Vyjádření společnosti Severočeská teplárenská a.s. - ST-V-2017-00183

k akci s názvem: **Litvínov, Dvořákova ulice-oprava účelové komunikace na p.p.č.2007/19 a 2533/2**

DOPLNĚK č.1

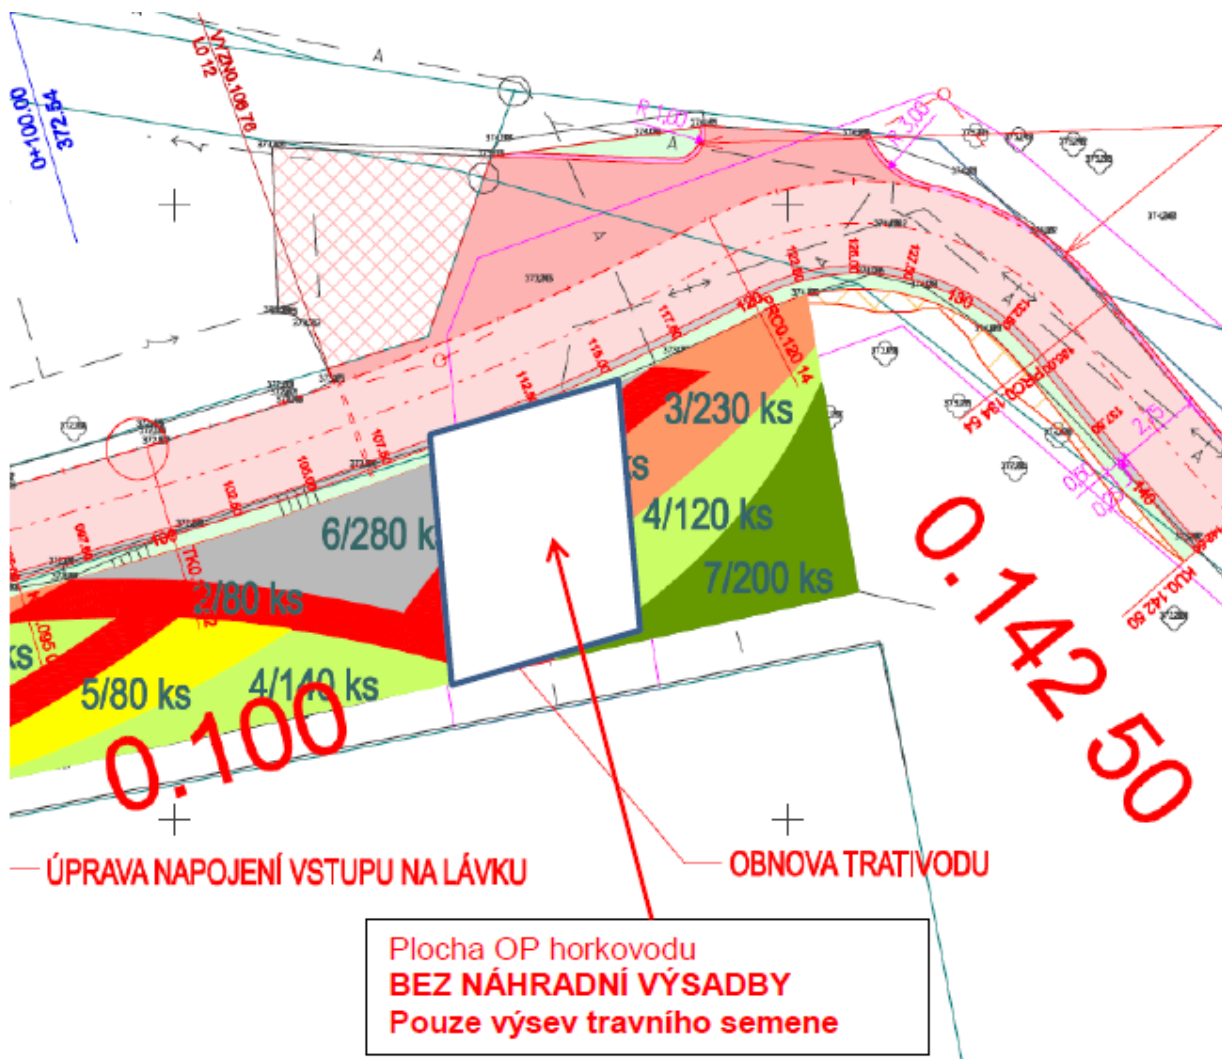
- Trváme na tom, že v prostoru průběhu trasy tepelného rozvodu a jeho ochranného pásma bude proveden pouze osev travním semenem tak, jak je navrženo v doplňku č. 1 koordinační situace.
